# 성동공고후문 (현황+개선)

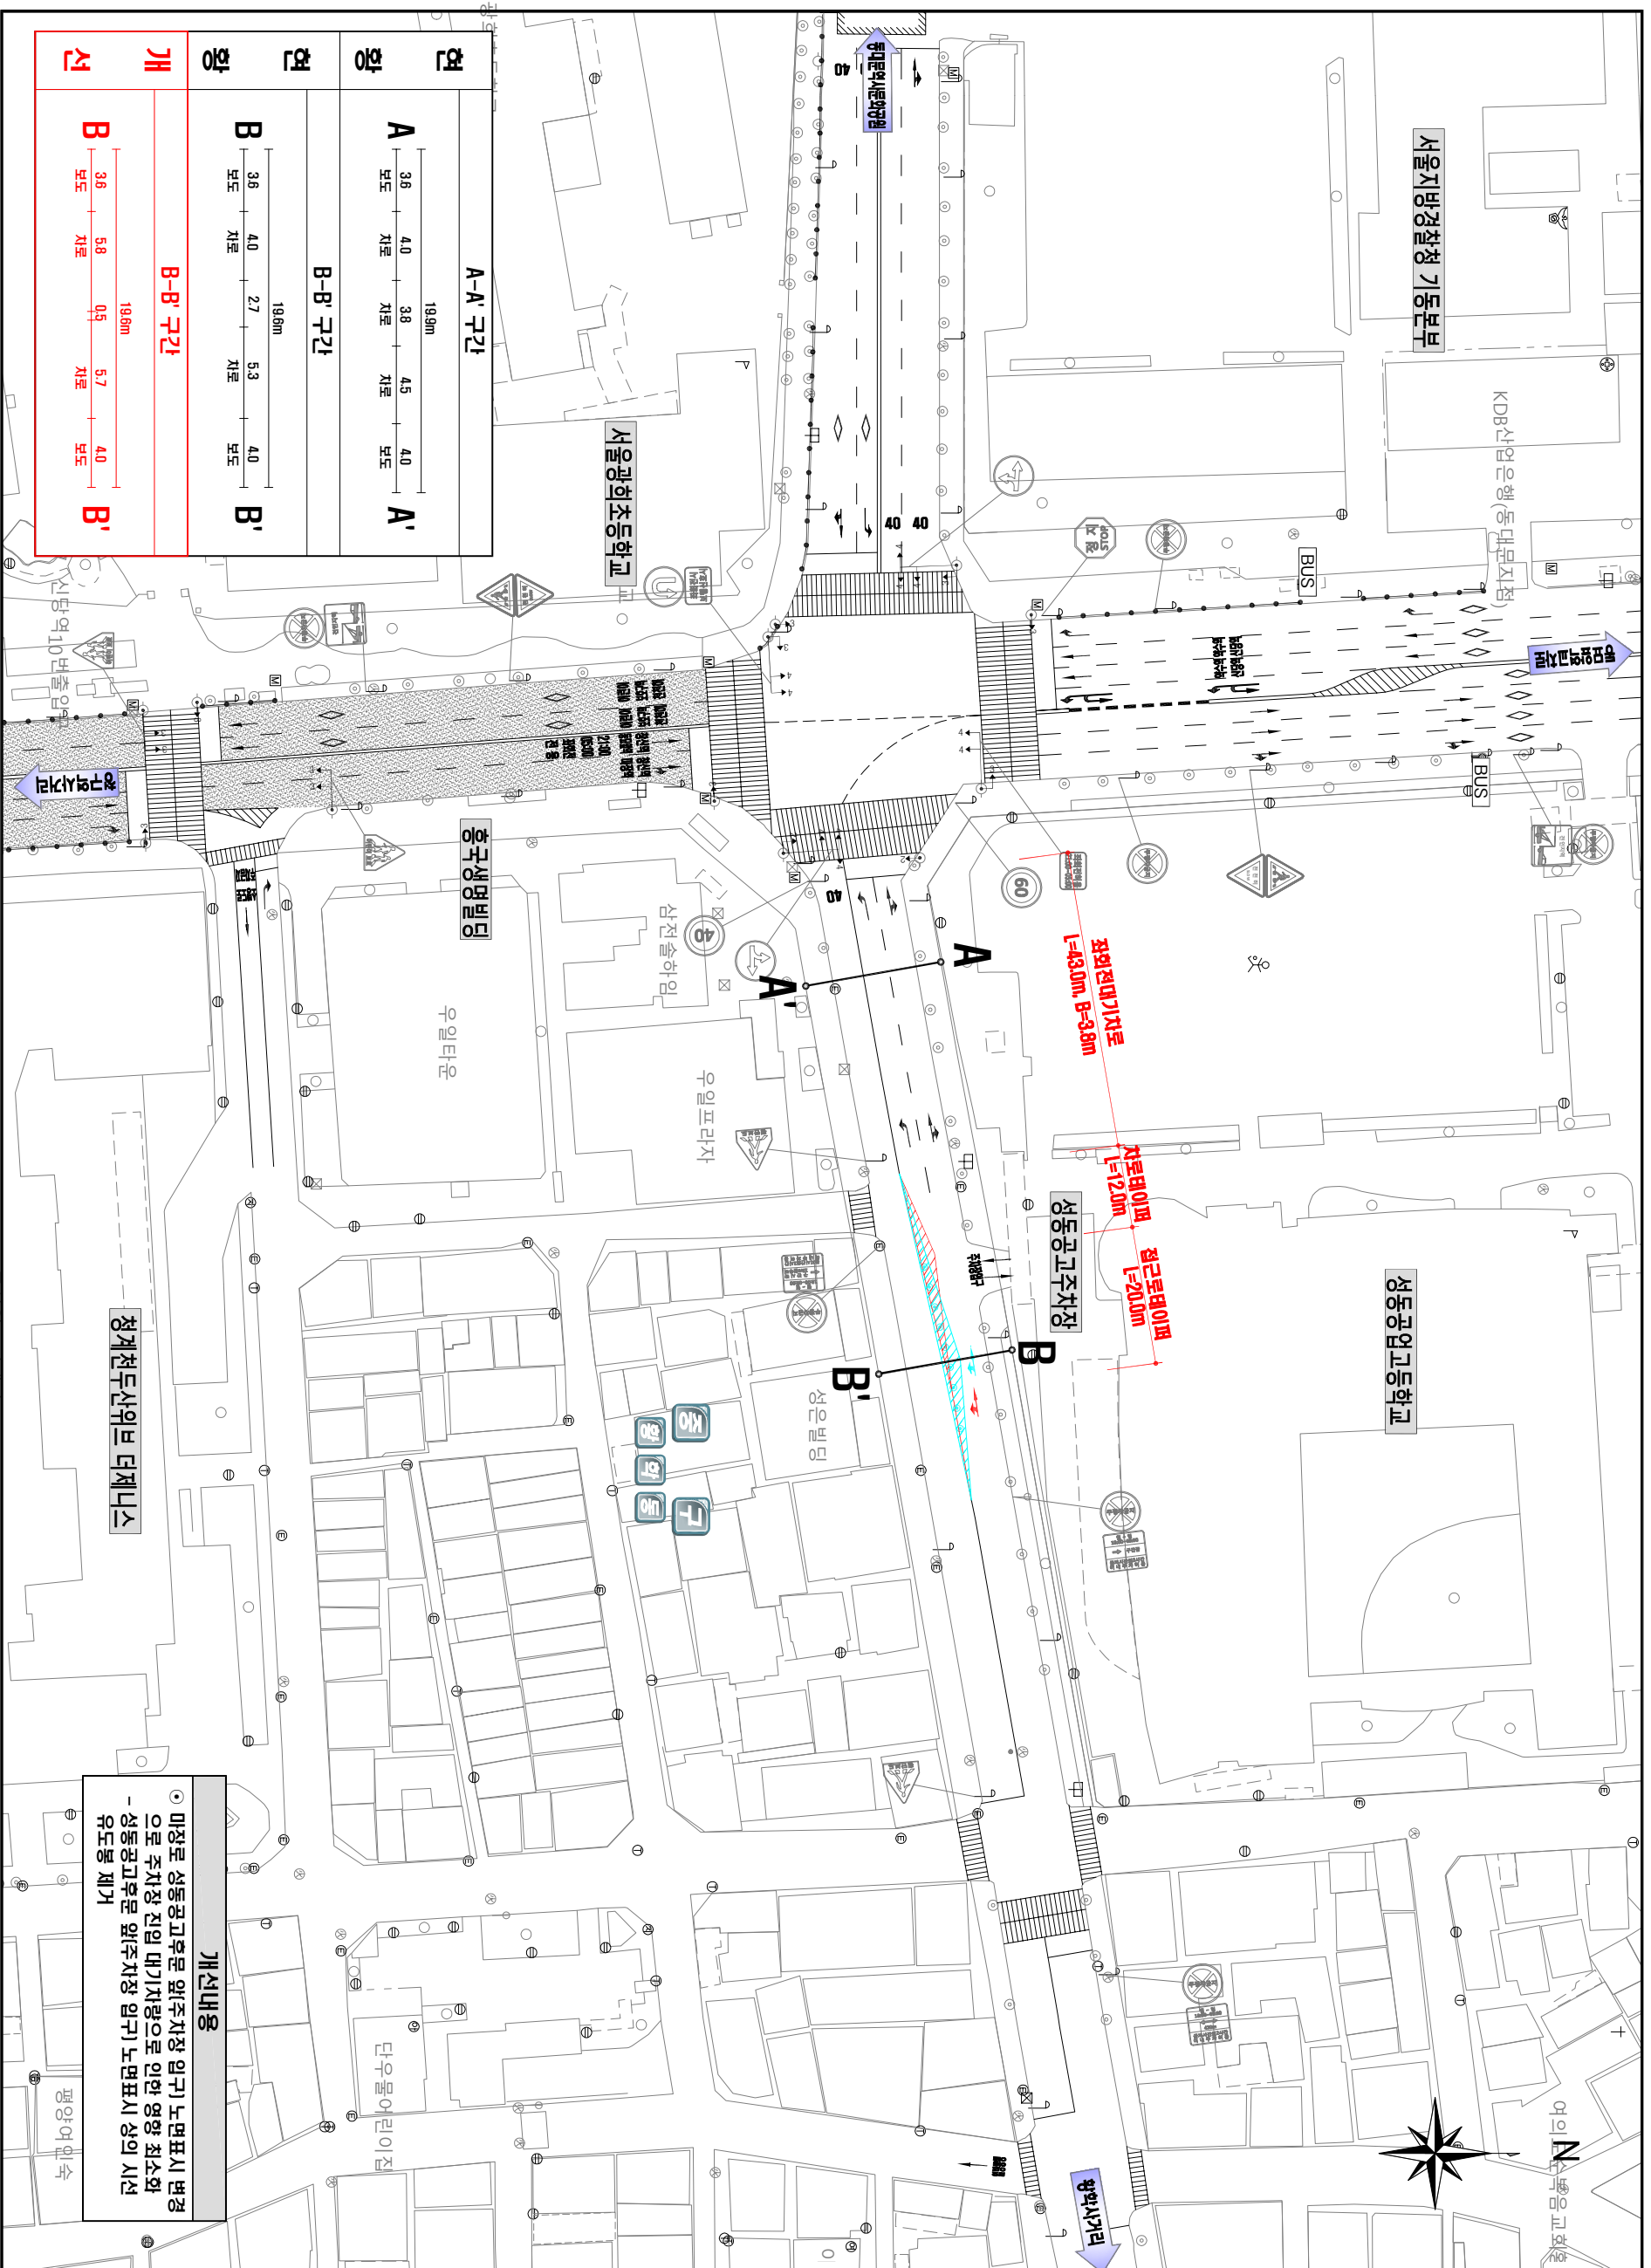
현황	개선
<b>A-A' 구간</b> 19.9m A 보도 3.6, 차로 4.0, 차로 3.8, 차로 4.5, 보도 4.0 <b>B-B' 구간</b> 19.9m B 보도 3.6, 차로 4.0, 차로 2.7, 차로 5.3, 보도 4.0	<b>B-B' 구간</b> 19.9m B 보도 3.6, 차로 5.8, 차로 0.5, 차로 5.7, 보도 4.0

- 기존로 성동공고후문 앞주차장 인위 노면표시 변경으로 주차장 진입 대기차량으로 인한 영향 최소화
- 성동공고후문 앞주차장 입구 노면표시 상의 시선 유도용 제거
